Onderwerp: Accounthoudersoverleg Noaberkracht - AZC Albergen

Van: [redacted] <[redacted]@brandweertwente.nl>
Verzonden: 27-03-2024 15:02
Aan: [redacted] <[redacted]@brandweertwente.nl>,
[redacted] <[redacted]@brandweertwente.nl>
CC: [redacted] <[redacted]@brandweertwente.nl>
Onderwerp: AZC Albergen update

Rapport Brandveiligheid Realisatie

AZC Albergen

Photo 1

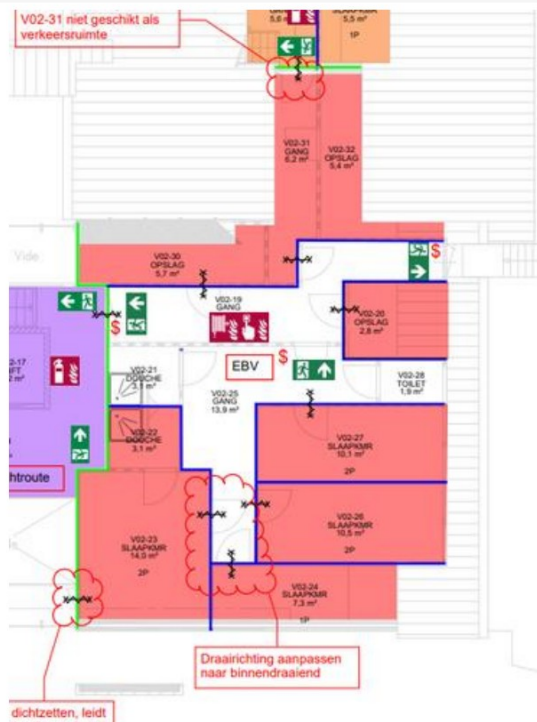
U dient productgegevens (kwaliteitsverklaringen) te overleggen van alle toe te passen (brandbare)materialen. Uit de stukken moet blijken om welke brandklasse en de rookklasse (bepaald volgens NEN-EN 13501-1) het gaat. Dit geldt ook voor wat betreft de brandwerend en de rookwerendheid indien toegepast in een brandscheiding/rookscheiding. In het bouwplan moet duidelijk zijn aangeven welke materialen er waar worden toegepast. Dus: vermelden op tekening met doorsneden en details.

Ter kennisgeving bij beantwoorden van deze vragen sturen wij u mee de rapportage offerte van de fa. Brandmeesters. Dit is een uitgebreide rapportage waarbij per onderdeel is aangegeven welke materialen er worden gebruikt, in deze rapportage staat op de tekening refererend aan de tabellen waar en welke materialen zijn toegepast.

De nieuwe wanden hebben de volgende specificaties:

Metal stud / metalen standers en liggers van 75 mm breed, gemonteerd tot onderzijde van de bestaande bouwkundige constructie. Tussen de metalen standers is 70 mm minerale wol geplaatst ter voorkoming van geluidsoverdracht (geluidsisolatie). De opbouw bestaat uit 2 gipswandplaten aan beiden zijden gemonteerd met afgeschuinde kanten 12,5 mm dik. De naden van de gipsplaten verspringen en naadafwerking is glad afgewerkt met glasvliesbehang en sauswerk. De wanden en constructie hebben een brandwerendheid van 60 minuten.

Pui constructies

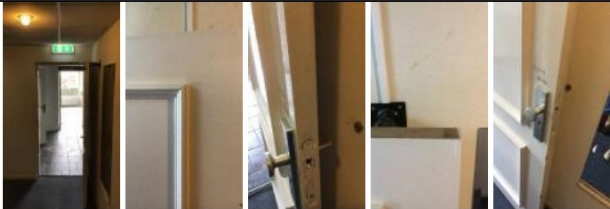
Algemeen	Gebrek(en)	De nieuwste conceptversie van het vlekkenplan is aangeleverd nadat DVTadvies de inspectie heeft uitgevoerd. Hiertoe zijn niet alle locaties van de nieuwe indeling 100% beoordeeld.
	Maatregel(en)	- De nieuwe logieskamers in het nieuwe vlekkenplan dienen te voldoen aan de 30 mintuten brandwerendheid. De lichte scheidingswanden dienen opgebouwd te worden middels attest rapporten. Rekening gehouden dat de nieuwe wanden aansluiten op het constructieve plafond (en indien bij een houten dakbeschoot dat er vlamschermen worden toegepast). - De puiconstructies die nieuw worden aangebracht dienen middels attestrapporten aantoonbaar brandwerend uitgevoerd te worden.

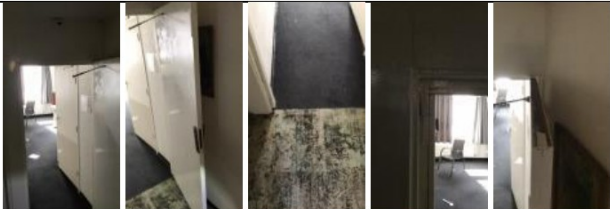
Puiconstructie	Gebrek(en)	De benodigde expertise neemt exponentieel toe bij het bepalen van de mate van brandwerendheid gerelateerd aan het criterium van 60 minuten, dit gezien de complexiteit van de materie. Het is voor DVTadvies niet mogelijk een volledig (door bevoegd gezag) gedragen oordeel uit te brengen over deze situatie.
	Maatregel(en)	B.EJ.01 - Met behulp van expert judgement dient te worden vastgesteld of de puiconstructie voldoet. Rekening houden met de volgende maatregelen: B.DE.04 - De bestaande deur vervangen door een brandwerende deur (kleur n.t.b.). Uitvoering conform bestaand.

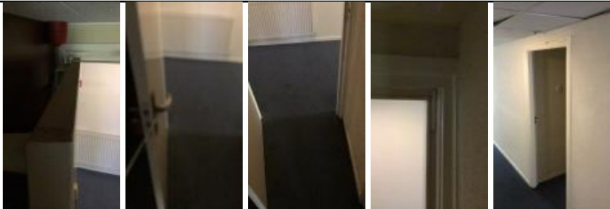
Overige puiconstructies	Gebrek(en)	De volledige puiconstructie voldoet niet aan de gestelde eis.
Kozijn/paneel	Gebrek(en)	De aanslagbreedte op het kozijn is onvoldoende en voldoet niet aan de gestelde eis., Het kozijn voldoet niet aan de gestelde eis.
	Maatregel(en)	B.KO.04 - De aanslagbreedte vergroten met minimaal dezelfde houtsoort (zie bestekpost).
Deur	Gebrek(en)	De deur voldoet met zijn huidige opbouw niet aan de gestelde eis.
	Maatregel(en)	• B.BE.02 - Het glas vervangen door brandwerend isolatieglas • B.BE.03 - De bestaande glaslaten in de deur vervangen door hardhouten glaslaten. • B.DE.01 - De deur rondom voorzien van een bij verhitting opschuimende strip.

• B.MV.08 - Het ventilatierooster in de deur vervangen door een brandwerend ventilatierooster.
--	--	---

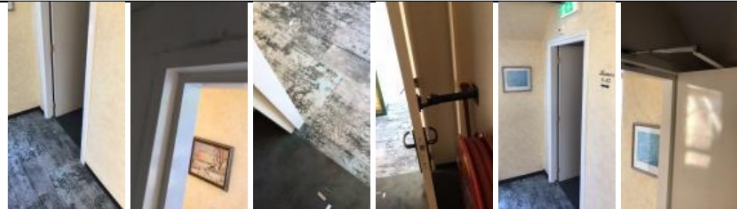
Puiconstructie	Gebrek(en)	De benodigde expertise neemt exponentieel toe bij het bepalen van de mate van brandwerendheid gerelateerd aan het criterium van 60 minuten, dit gezien de complexiteit van de materie. Het is voor DVTadvies niet mogelijk een volledig (door bevoegd gezag) gedragen oordeel uit te brengen over deze situatie.
	Maatregel(en)	B.EJ.01 - Met behulp van expert judgement dient te worden vastgesteld of de puiconstructie voldoet. Rekening houden met de volgende maatregelen: B.DE.04 - De bestaande deur vervangen door een brandwerende deur (kleur n.t.b.). Uitvoering conform bestaand.

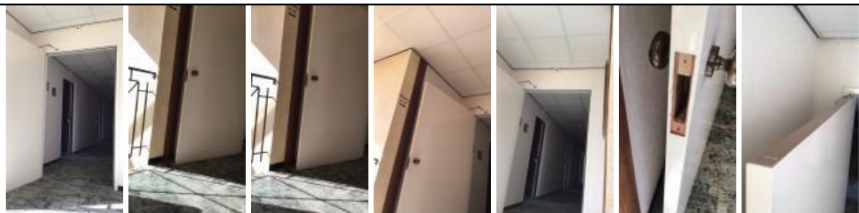
Overige puiconstructies	Gebrek(en)	De benodigde expertise neemt exponentieel toe bij het bepalen van de mate van brandwerendheid gerelateerd aan het criterium van 60 minuten, dit gezien de complexiteit van de materie. Het is voor DVTadvies niet mogelijk een volledig (door bevoegd gezag) gedragen oordeel uit te brengen over deze situatie.
	Maatregel(en)	B.EJ.01 - Met behulp van expert judgement dient te worden vastgesteld of de puiconstructie voldoet. Rekening houden met de volgende maatregelen: B.DE.04 - De bestaande deur vervangen door een brandwerende deur (kleur n.t.b.). Uitvoering conform bestaand.

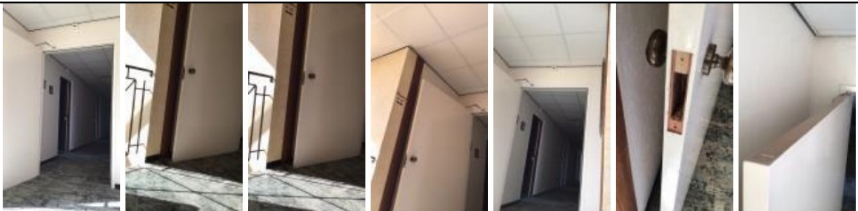
Overige puiconstructies	Gebrek(en)	De volledige puiconstructie voldoet niet aan de gestelde eis.
Deur	Gebrek(en)	De deur (multiplex, 38 mm dik) voldoet met zijn huidige opbouw niet aan de gestelde eis.
	Maatregel(en)	B.DE.04 - De bestaande deur vervangen door een brandwerende deur (kleur n.t.b.). Uitvoering conform bestaand.

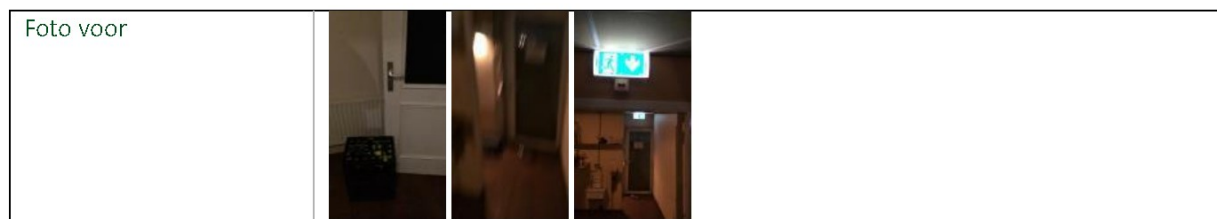
Veilig vluchten	Gebrek(en)	- De deur in de vluchtroute is voorzien van een nachtslot. - De nooddeur is niet voorzien van het opschrift 'nooddeur vrijhouden'. - Voor de nooddeur zit een rolluik waardoor men niet in één handeling gebruik kan maken van de nooddeur.
	Maatregel(en)	- B.DE.06 - Het cilinderslot vervangen door een knopcilinder. Deze dient te passen binnen het bestaande sluitplan. - B.DE.16 - De nooddeur voorzien van het opschrift "nooddeur vrijhouden" of "nooduitgang" conform de NEN3011. - DVTadvies adviseert om het rolluik te verwijderen. Door de aanwezigheid van beveiliging/ camerabewaking is het aannemelijk dat het rolluik geen toegevoegde waarde heeft. Indien het rolluik gehandhaafd blijft is het advies om het rolluik aansluiten op de bestaande brandmeld- en ontruimingsalarminstallatie zodat bij een ontruimingsalarm het rolluik omhoog gestuurd kan worden.

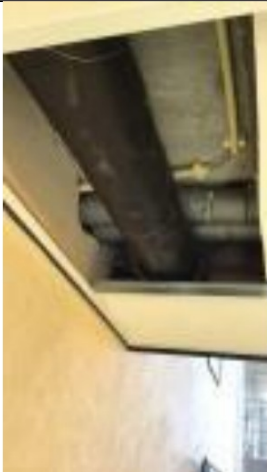
Metalen doorvoeringen	Gebrek	De metalen leiding is niet/onvoldoende voorzien van een brandwerende maatregel.
	Aantal	6
	Afmeting	Ø22 mm Ø50 mm
	Maatregel	B.DO.11 - Metalen leidingdoorvoer, in grote sparing. De sparing afdichten met harde persing steenwolisolatie. De leiding voorzien van een steenwolisolatieschaal.
Kunststof doorvoeringen <32mm	Gebrek	De kabel/leiding is onvoldoende of niet voorzien van een brandwerende maatregel.
	Aantal	6
	Maatregel	B.DO.12 - De kunststof doorvoering voorzien van brandwerende coating.
Opmerkingen	Gebrek	De naden tussen de wand en het bouwkundig plafond zijn niet correct voorzien van een brandwerende maatregel.
	Aantal	1
	Afmeting	20.000 mm (l)
	Maatregel	B.CO.01 - De naden (< 20mm) afdichten met brandwerende kit.
